VKMA 01250

Tehnički bilten – studeni 2011

Promjena sadržaja kompleta: 2 dodatna usadna vijka u kompletu

2 nova usadna vijka u kompletu VKMA 01250:

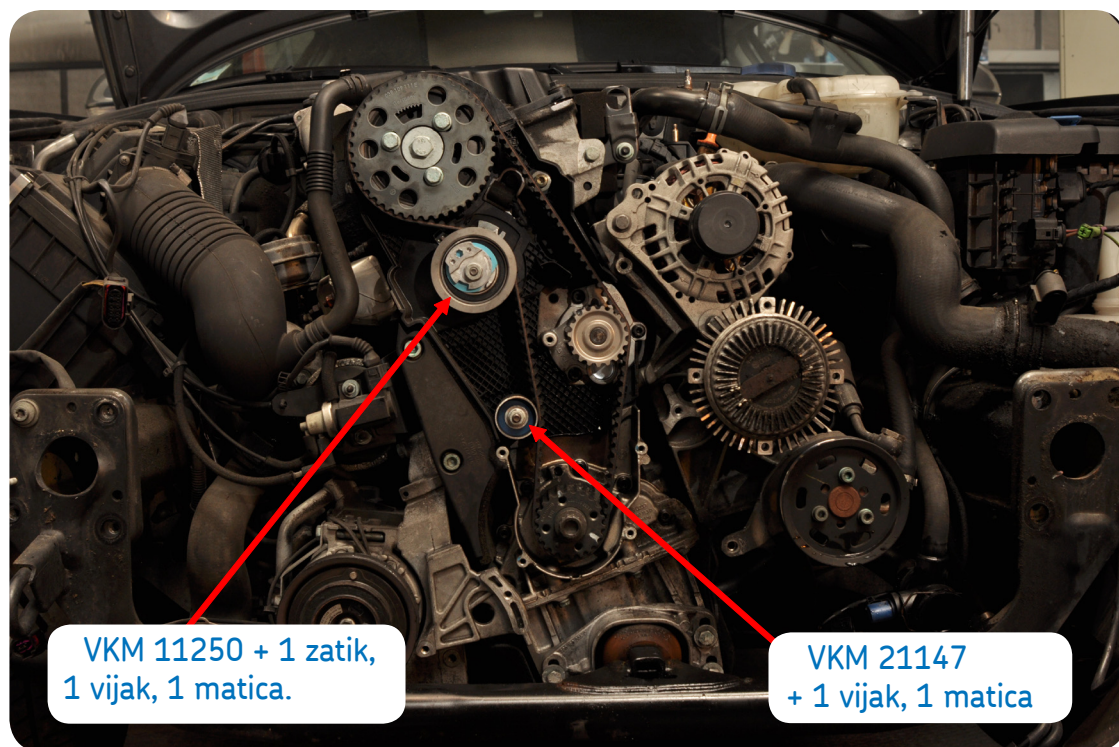
U skladu sa SKF-ovom filozofijom o ponudi rješenja za montažu, komplet VKMA 01250 od sada sadrži i dva dodatna usadna vijka

Ono što vrijedi za pričvrstne elemente u SKF-ovim kompletima tako se i pričvrstne matice i usadni vijci moraju zamijeniti novima da bi se izbjeglo preveliko produljenje usadnih vijaka tijekom pritezanja, a time i opasnost od kvara razvodnog sustava

OE # N 909 055 02
Montaža na VKM 11250

OE # N 104 447 02
Montaža na VKM 21147

- matica (16): 20 Nm + kut pritezanja od 45°
- matica (19): 20Nm.
